**MIASTO ŁÓDŹ - ZARZĄD INWESTYCJI MIEJSKICH**

ZIM-DZ.2621.18.2022

**Dotyczy:** postępowania o udzielenie zamówienia publicznego prowadzonego w trybie przetargu nieograniczonego na: **Dostawa autobusów elektrycznych wraz ze stacjami ładowania oraz niezbędną infrastrukturą**

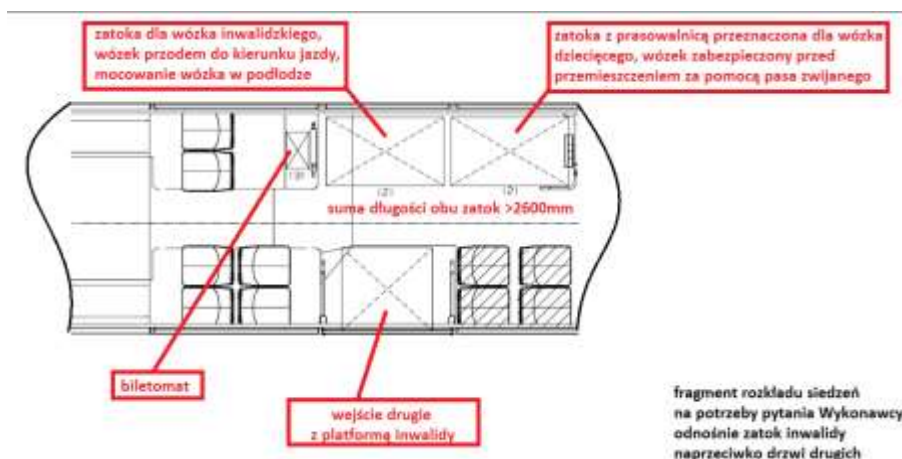
**Pytanie 131 (Zestaw XIV pytanie 45 – numeracja Wykonawcy):**

W nawiązaniu do odpowiedzi Zamawiającego na pytanie nr 125 odnoszącego się do zapisów w załączniku nr 1A:

*Przedział pasażerski musi posiadać na wprost II drzwi pomost o długości nie mniejszej niż 2,20 m. dla 1 wózka inwalidzkiego lub 1 wózka dziecięcego, z odkładaną ręcznie pochylnią (rampą).*

Prosimy o dopuszczenie zastosowania na wprost II drzwi 2 zatok każda o długości 1300 mm, łącznie minimum 2600 mm. Poniżej przedstawiamy wizualizację proponowanego rozwiązania:

### **Odpowiedź na pytanie nr 131:**

Zamawiający dopuszcza takie rozwiązanie.
